## Der PV-Boom – Fotodokumentation

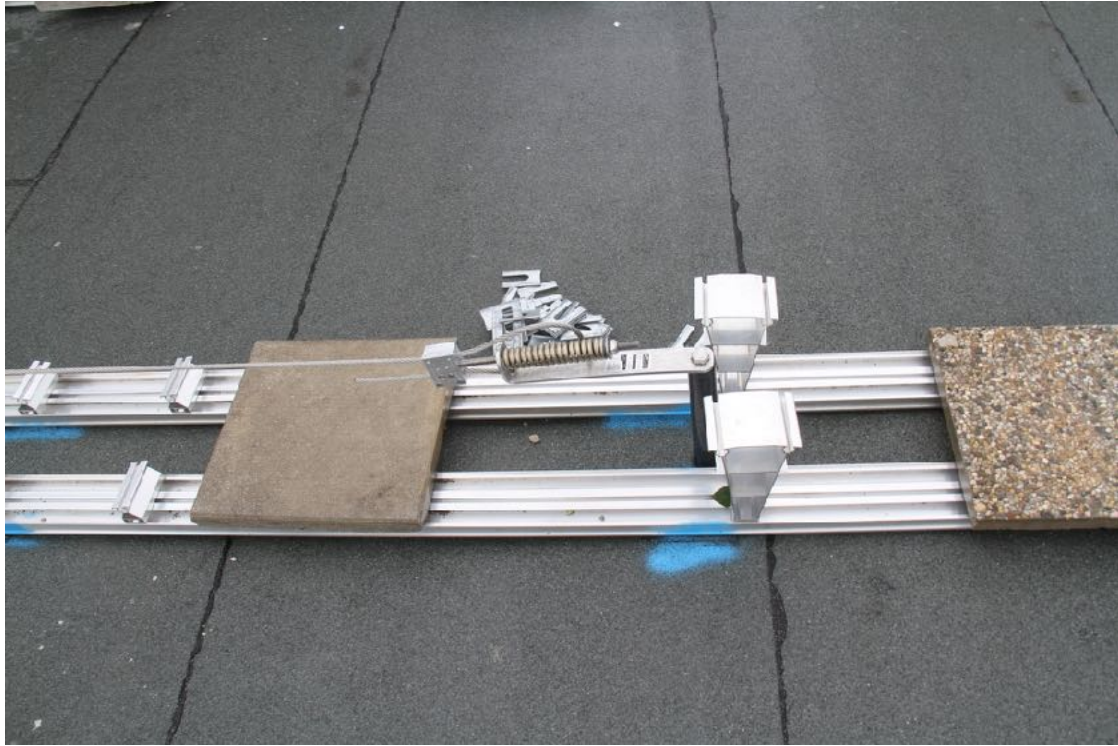
Hier ist erkennbar, dass die Unterlage unter den Aluschiene augenscheinlich zu gering dimensioniert ist und die Aluschiene hier bereits in die Bitumenabdichtung einpresst.

Analog wie auch hier erkennbar scharfkantiges Ende am Übergang zur Bitumenabdichtung.

Eine kleinflächige Unterlage unterhalb der Montageschiene für die PV-Anlage hier besteht die Gefahr, dass bei entsprechender Hitzeeinwirkung es zum Verpressung und verschieben der Unterlagen kommen wird, da sich das Bitumen entsprechend erweicht.

Auch hier das Einpressen der Montageschiene in die Abdichtung erkennbar.

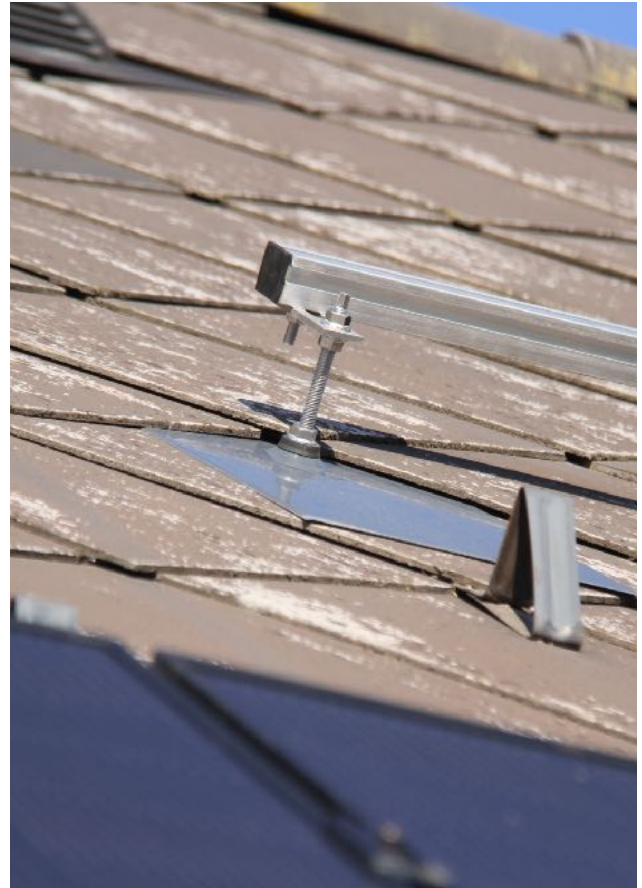
Hier ist kritisch zu sehen, dass die Halterung der Absturzsicherung sehr knapp an der PV-Modulfläche sitzt, dass relativ lose gespannte Seil, wird hier letztlich zu Windgeräuschen führen, da dieses im PV-Modul anschlägt und dieses im worst case auch beschädigen kann.

Auch hier wird die Montageschienenverlegung auf den Bitumendach so hergestellt, dass defacto keine taugliche Unterlage zur Bitumenabdichtung vorhanden ist, zudem verläuft das Sicherungsseil zwischen den kommenden PV-Modulen und stellt sich hier zwingend die Frage nach der Sinnhaftigkeit dieser Seilführung, da auch dies zu Geräuschentwicklung und/oder Beschädigung der Module führen kann bzw. sich grundsätzlich die Frage stellt, Wie hier der gesicherte Anschlag des Personals erfolgen soll und wo.

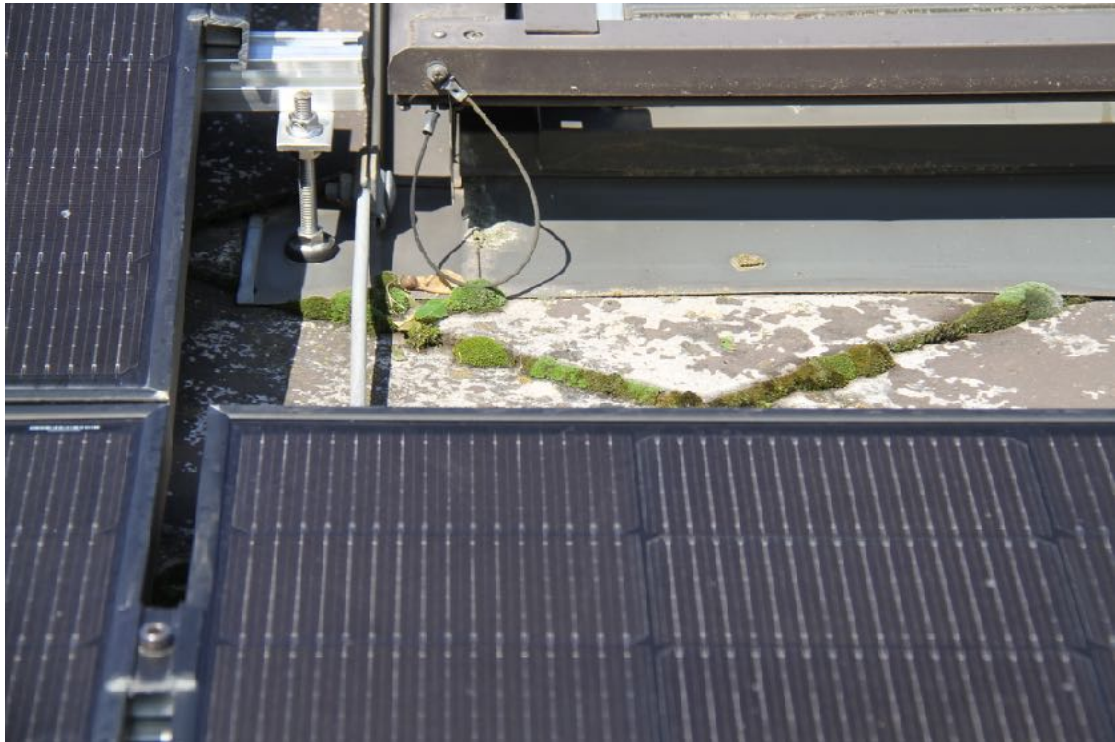
Es wurde jedoch offensichtlich unzureichend geplant, da einige Stockschrauben völlig unnötig gesetzt wurden, und damit nun ohne Funktion vorliegen und auch die Verblechung bzw. Bedachung unnötigerweise perforiert wurde.

Im Traufenbereich ist die Situation so zu sehen, dass bei entsprechend stärkeren Niederschlägen bzw. auch im Bereich des normalen Niederschlages vor allem am Dachende wie im Bild rechts erkennbar, das Wasser bereits über die Saumrinne überschießt, da die PV-Module so weit unten versetzt wurden, dass vor allem im Bereich der letzten 4- 5 Module eine geregelte Entwässerung in die Saumrinne im Bestand völlig unmöglich ist. Zudem ist hier auch anzumerken, dass abrutschender Schnee von den PV-Modulen zwingend unvermeidbar nach unten stürzt, im vorderen Eckbereich befindet sich der Hauseingang bzw. auch die weiteren Wege rund um das Haus. Bei dieser Ausführung der PV-Anlage wurde offensichtlich völlig außer Acht gelassen, dass auch ein entsprechender Schneeschutz zwingend erforderlich ist, bzw. die Entwässerung und Funktion des Daches durch die PV-Module dem Grunde nach nicht beeinträchtigt und/oder verschlechtert werden darf. Zudem ist festzuhalten, dass im Eckbereich rechts versucht wurde, nachträglich einen Schneefang zu montieren – aus Elektrokabeltassen!

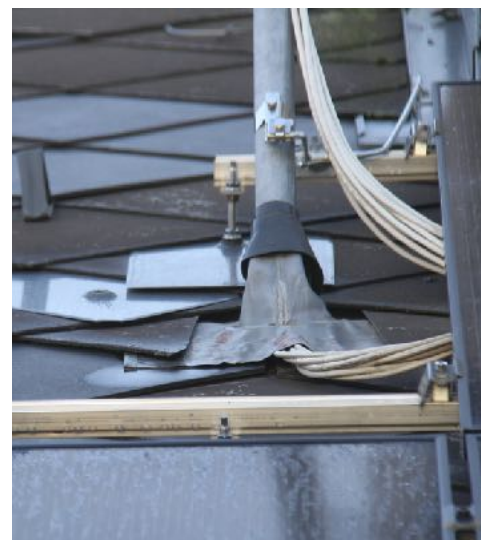
Die nachträgliche versuchte Montage mit Elektrokabeltassenteilen im Sinne der Herstellung eines Schneefangs, montiert mit Verschraubungen an den Schneestützenbügel der Saumrinne, diese Ausführung ist grundsätzlich als völlig absurd zu betrachten und zu bezeichnen, eine Tauglichkeitsbescheinigung dafür kann es dem Grunde nach nicht geben und entspricht diese Ausführung in keinsten Weise der ÖN B 3418.

Zudem wurde offensichtlich das Dach vor der Verlegung der PV-Montage nicht gewartet und nicht gereinigt, da auch unterhalb der PV-Modulelemente massive Moosablagerungen zu erfassen sind.

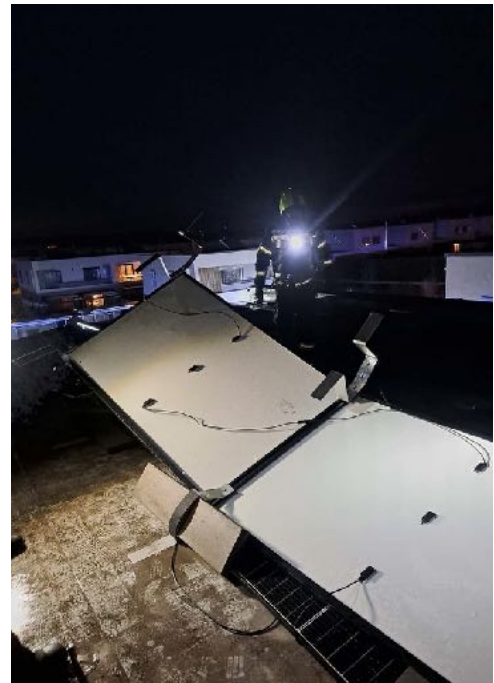
Zudem wurden die Unterlagsplatten teilweise so verlegt, dass diese im Überdeckungsbereich völlig unzureichend versetzt wurden, zum Teil nach oben offene Stöße und damit Unterlauf von Niederschlagswasser unter die Unterlagsplatten und Wasserzuleitungen zu den Durchdringungen bzw. wurden diverse Unterlagsplatten auch quer und schräg eingelegt, um offensichtlich andere Bereiche die offen waren abzudecken. Auch diese Verlegung ist dem Grunde nach völlig unsinnig und unsachgemäß und weist auch diese darauf hin, dass das verlegende Personal offensichtlich keinen Plan bzw. keine Fachkenntnis dahingehend hatte, wie mit dem Dach tatsächlich zu verfahren ist.

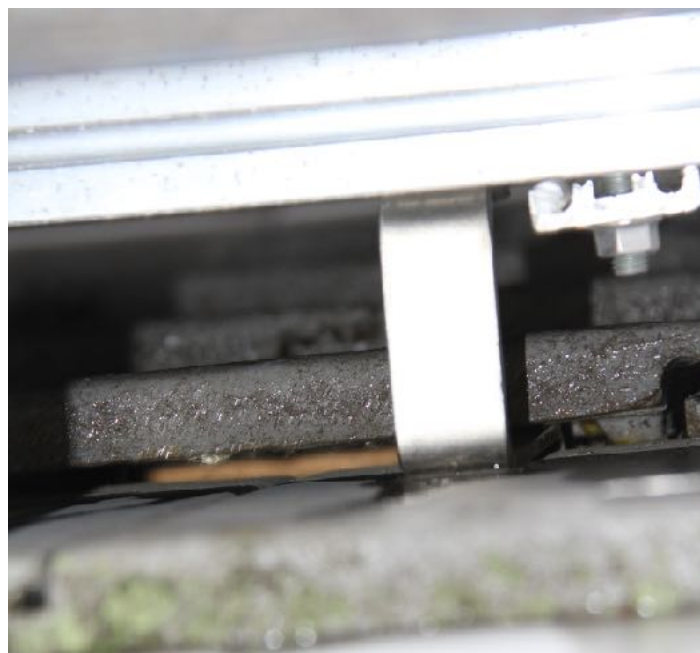
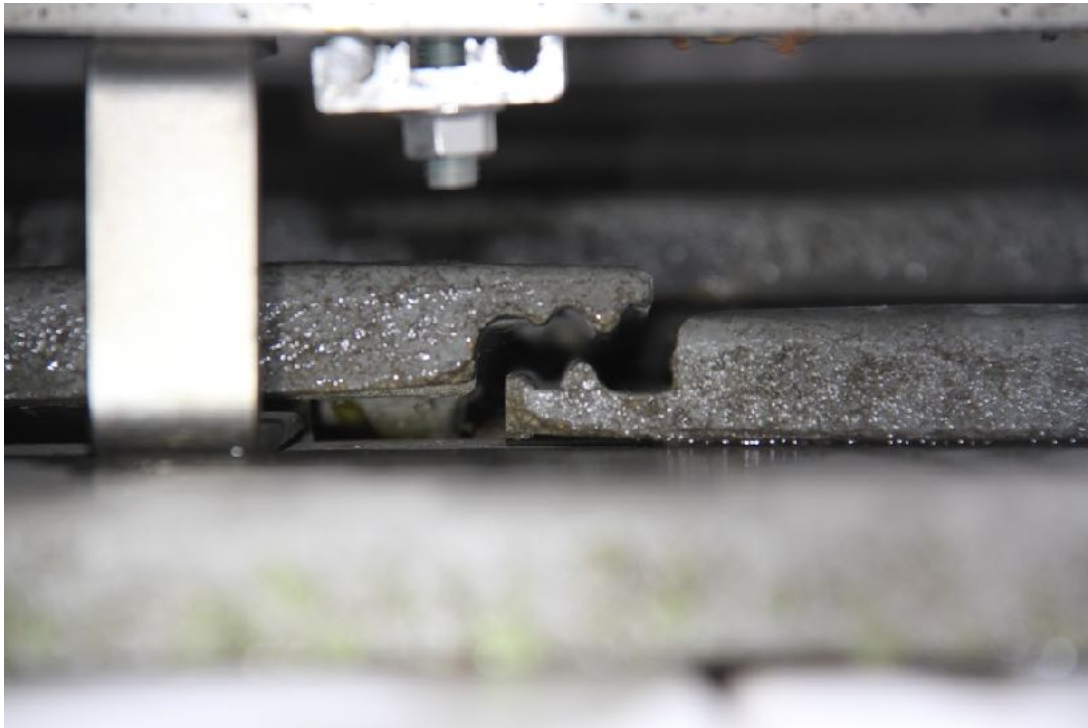
Im Zuge der Sturmereignisse vom 23 auf den 24.12.2023 ist es dazu gekommen, dass große Teile dieser Anlage durch den Windangriff verfrachtet wurden und auch zum Teil auch die Straße geschleudert wurden, dies hat einen Feuerwehreinsatz nach sich gezogen bzw. wurde dabei auch das Foliendach mehrfach erheblich beschädigt, zum Glück ist anzumerken, dass es hier nur zu Sachschaden gekommen ist und zu keinem Personenschaden.

Die auf die Straße herabgeschleuderten PV-Module sind dem Grunde nach völlig zerstört die restlichen am Dach liegenden Module waren ebenso zu ca. 50% zerstört und mussten erneuert werden.

Die völlig deformierten Haltebügel und am Dach noch liegende PV-Elemente mit der völlig zu gering hergestellten Auflast. Als Auflast wurden Rasenrandsteinplatten aus Beton verwendet, eine nachträgliche Berechnung hat ergeben, dass die PV-Anlage um zumindest 50% unterdimensioniert hinsichtlich der notwendigen Auflast vorgelegen ist, damit ist eine Windverfrachtung dem Grunde nach unvermeidbar.
